Nabovarsel knyttet til forslatte tiltak gjeldende Gnr. 169 Bnr. 182 i Fedje kommune

Viser til Deres brev mottatt i epost den 18. oktober 2022 med nabovarsel med diverse vedlegg om diverse tiltak knyttet til Gnr. 169 Bnr. 182 i Fedje kommune

Figur 1 Avgrensning av kaifront

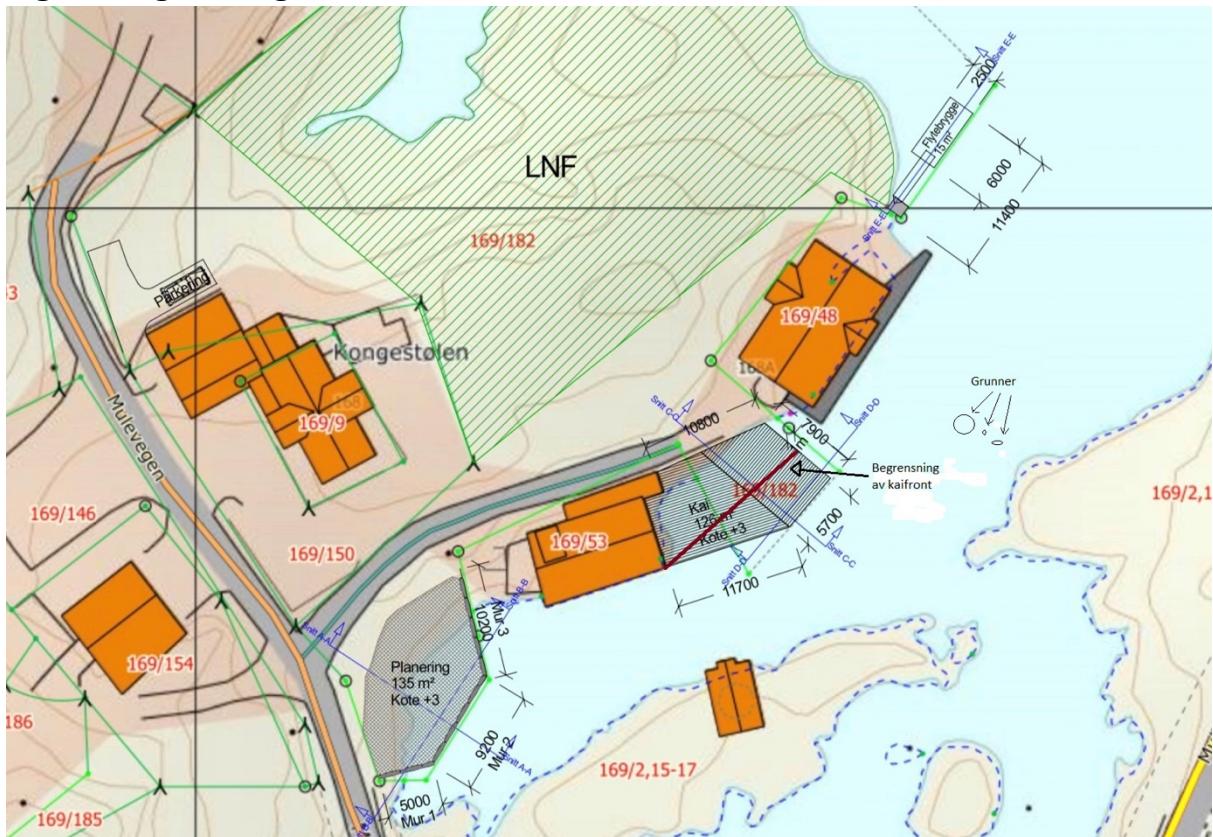
Så vidt vi kan se, vil den foreslalte kai, gi en kaifront med en total lengde på over 25 meter (17,5 meter vendt mot vågen). Den vil strekke seg fra ca 4 meter til om lag 7 meter ut i sjøen fra land, Høyden er angitt til 3 meter over kote 0. Til sammenligning er avstanden over vågen fra vårt naust (Gnr 169 Bnr 40) til søkeres deleide naust om lag 8 meter. Denne kaifronten vil gi et massivt inntrykk fra vår side, og vil helt klart svekke det visuelle inntrykk som i dag er hovedsakelige små naust rundt en rolig våg.

Den planlagte kaiutbyggingen vil tvinge båttrafikken ut fra land. Båtferdsel inn til vårt naust vil da bli vesentlig forverret. Dersom planen gjennomføres, vil det knapt være mulig å vende båten ved naustet vårt og klart vanskeliggjøre opptrekk og utsetting av båt fra naustet. Situasjonen vil bli ytterligere forverret når det ligger fortøyde båter langs kaikanten.

Vi foreslår derfor at kaifronten ut i vågen begrenses til en linje trukket fra sørøstre hjørnet av eksisterende naust (Gnr 169 Bnr 53) til sørvestre kai-hjørne på Tord Marøys naust (Gnr

169 Bnr 48). Se skisse (illustrasjon bearbeidet fra «Situasjonsplan») under.
